ZDW.N4.363.01.2017

Odpowiedzi na pytania wraz z modyfikacją SIWZ (1) i ogłoszenia (1)

**Dotyczy postępowania pn. PRZEBUDOWA WRAZ Z ROZBUDOWĄ DROGI
WOJEWÓDZKIEJ NR 265 BRZEŚĆ KUJAWSKI – GOSTYNIN OD KM 0+003 DO KM
19+117.**

Rys. nr 1 Bariera rurowa U12a typ A

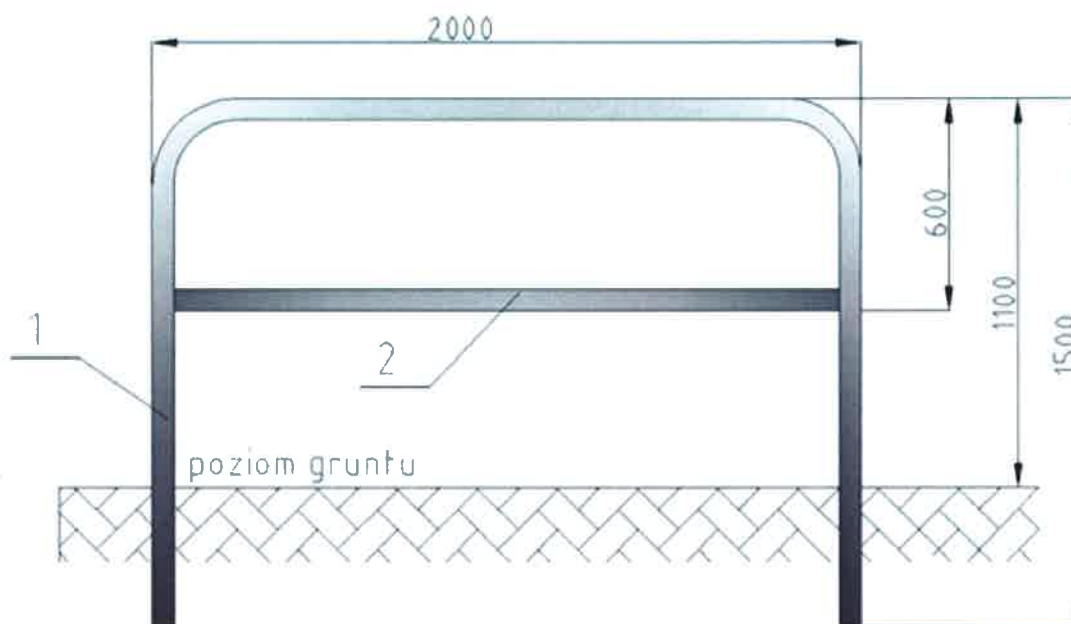
Czy zamawiający dopuszcza zastosowanie balustrady typu „A” (rysunek poniżej) zamiast balustrad typu U-12a przy chodnikach i ciągach pieszo-rowerowych.

Czy zamawiający dopuszcza zastosowanie balustrady typu „A” (rysunek jak wyżej) zamiast balustrad typu U-11a (rysunek jak wyżej) przy chodnikach i ciągach pieszo-rowerowych nad przepustami.

Zamawiający zezwala na wykonanie balustrad U-12a według aprobaty technicznej IBDiM. Pozostałe parametry balustrad nie podane w odpowiedzi 110 powinny spełniać zapisy specyfikacji D.07.06.02.

Zamawiający zezwala na wykonanie balustrad U-11a według aprobaty technicznej IBDiM. Pozostałe parametry balustrad nie podane w odpowiedzi 111 powinny spełniać zapisy specyfikacji D.07.06.02.
